Hér með sendist útskrift úr gerðabók umhverfis- og skipulagsráðs frá 8. nóvember 2017 varðandi eftirfarandi mál.

Kvosin, Landsímareitur

BREYTING Á DEILISKIPULAGI „KVOSIN” VEGNA LANDSÍMAREITS stgr. 1.140.4 - SKÝRINGARUPPDRATTUR

Breyting á deiliskipulagi "Kvosin"
vegna Landsímareits stag. 1.140.4
Sneiðingar og stærðir

Skýringarmynd: Mögulegt útlit húsa við Vallarstræti.

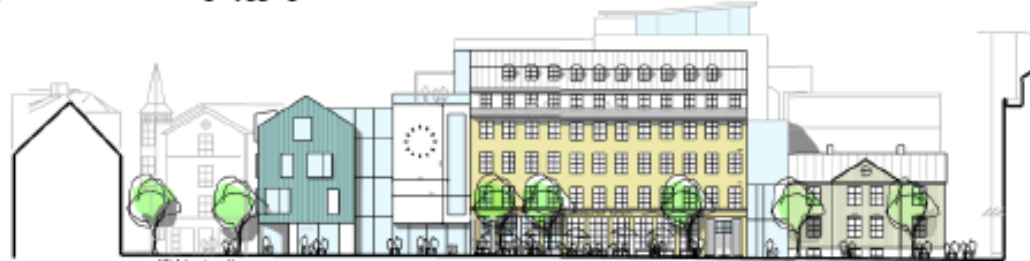
2. Mótmælt er tillögu að nýbyggingar möguleikum innan reitsins m.a. að Vallarstræti og Kirkjustræti, bæði hæðum bygginga og gerð (úr mælikvarða). Sett er fram sú skoðun að það sé eðlilegt viðmið að óslitin röð gamalla húsa umkringji Ingólfstorg. Í umsögn Minjastofnunar kemur fram að stofnunin geti ekki fallist á að nýbyggingarnar við Vallarstræti verði hærrí en gömlu húsin og með andstæða mænisstefnu.

Svar: Vísað er til svars við lið 1.
